PROPUESTA DISEÑO COCINA (viviendas Arroyo-Golf tipo E)

NUEVO DISEÑO COCINA (viviendas Arroyo-Golf tipo E)
Propuesto por la promotora

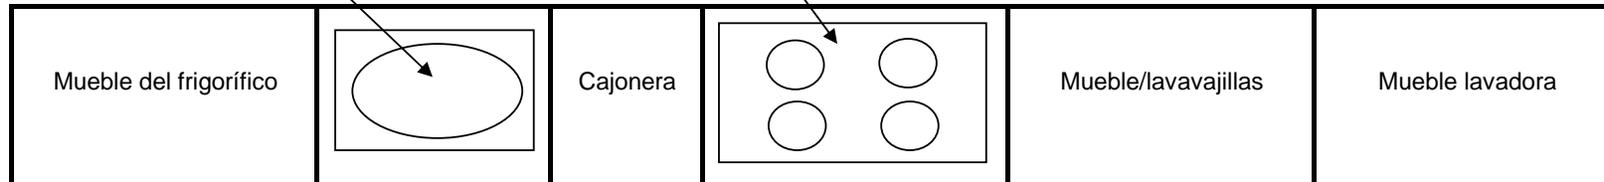
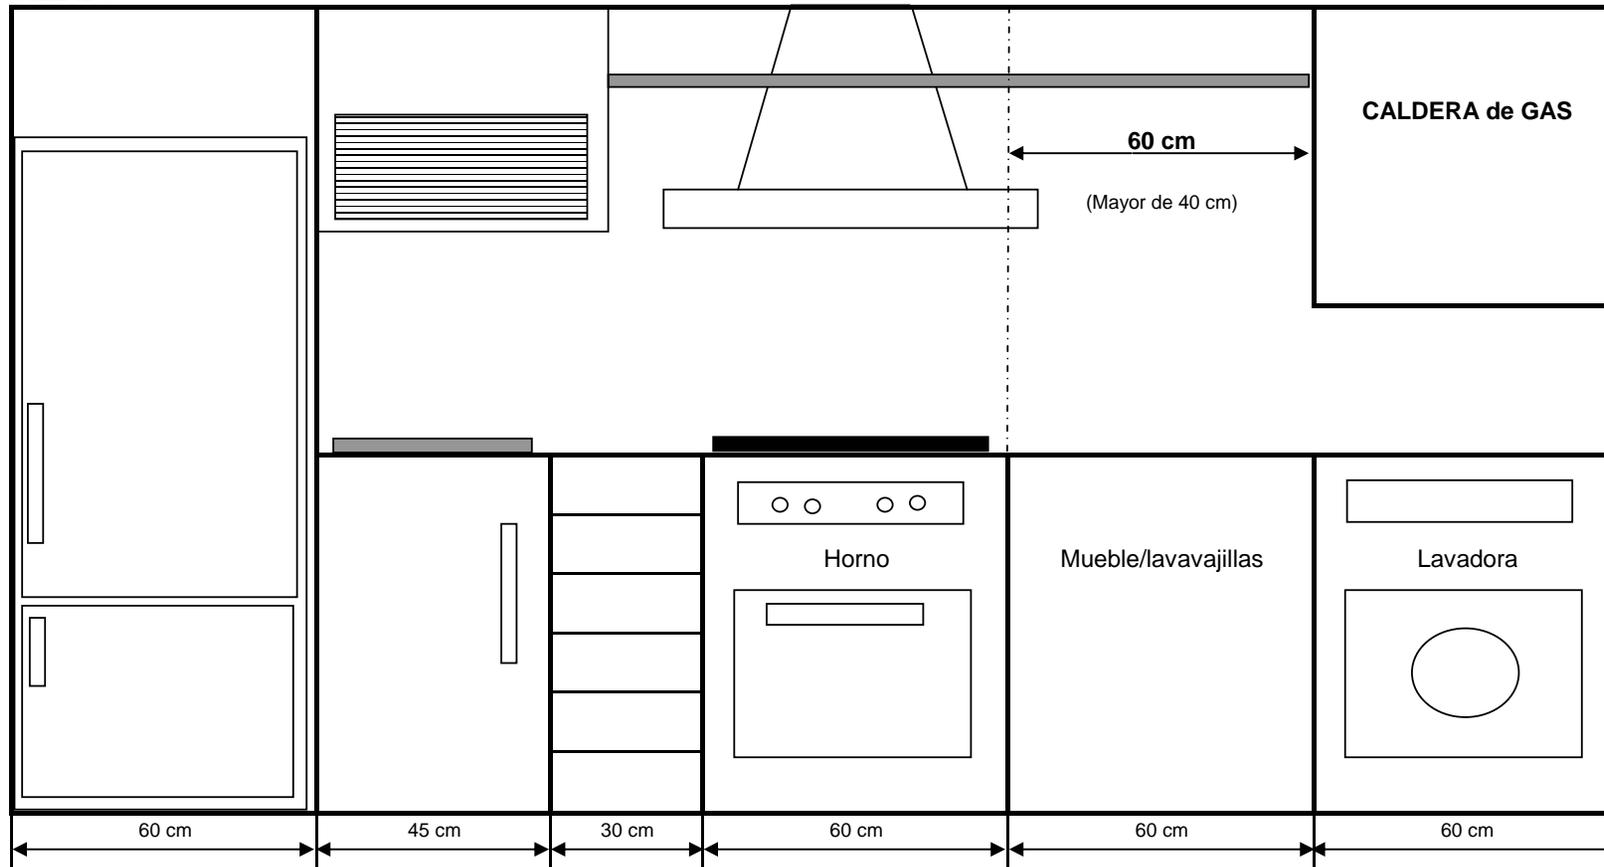
Para evitar el cambio del fregadero por el módulo de horno-vitrocera mica-campana

El fregadero sería de un seno sin escurridor

Se evitaría poner juntos el horno y el frigorífico

Se evitaría cambiar tomas de agua, tomas eléctricas, etc

La separación entre la caldera de gas y los electrodomésticos es superior a 40 cm (cumple la normativa)

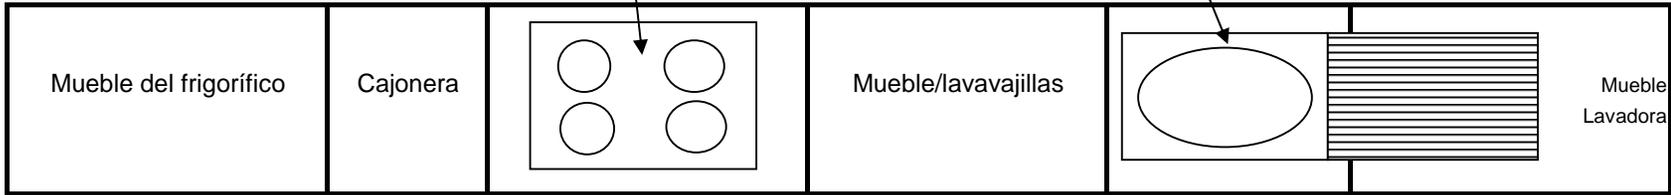
Vitrocerámica

Fregadero con escurridor
